Carte de GMVA utilisées pour la plannification du SCoT-Localisation de la parcelle AE0160 - Arzon

Localisation de la parcelle AE0160 - Zoom de la pointe de Port-Navalo/parcelle AE0160

Recul du trait de 10m en 30 ans et 25m à horizon 100 ans

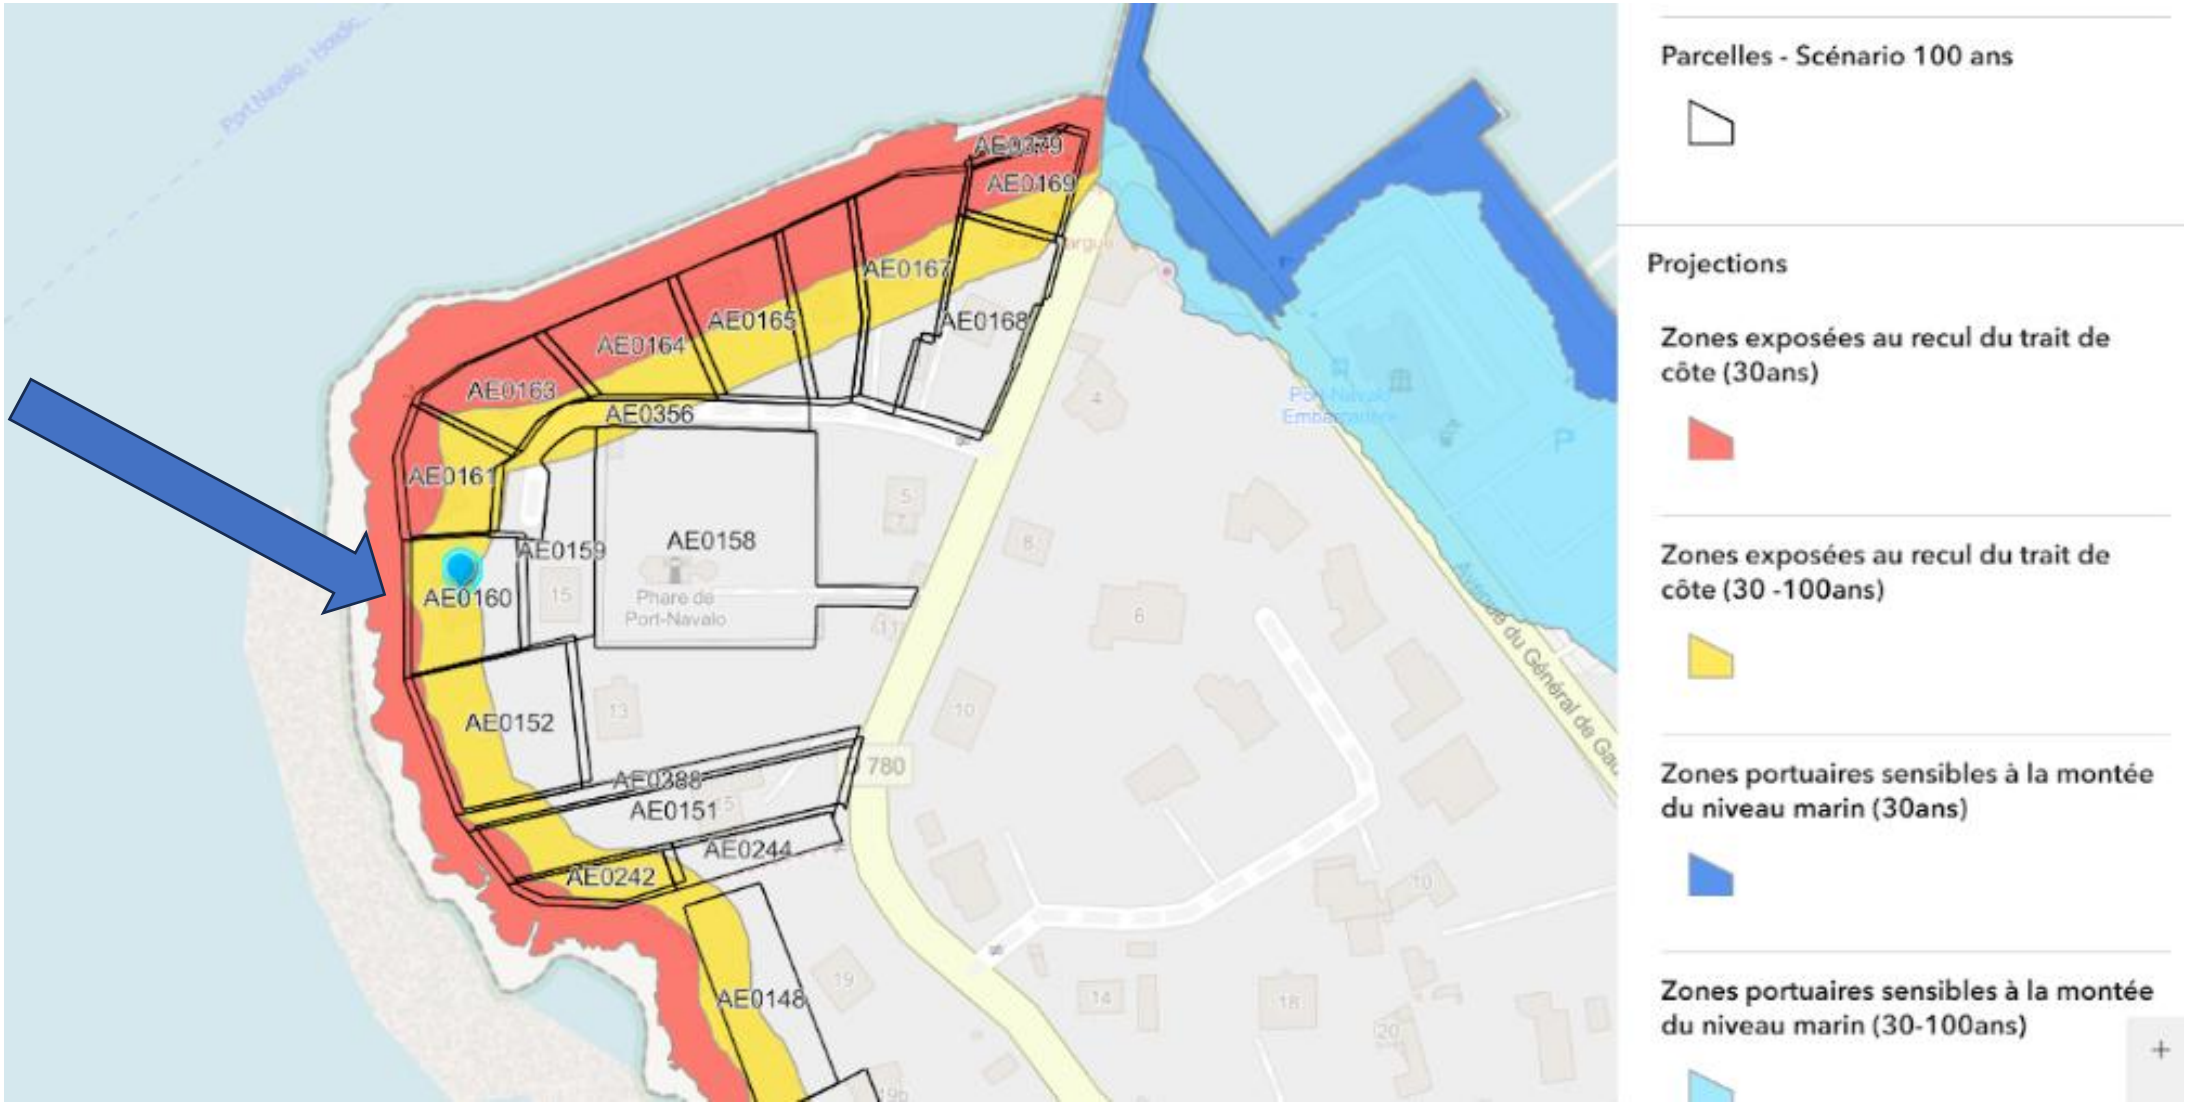
La maison d’habitation se situe à près de 8m d’altitude par rapport au trait de côté actuel et à une distance de 20m.
La falaise représente une hauteur d’environ 6m et l’érosion n’a pas évolué.
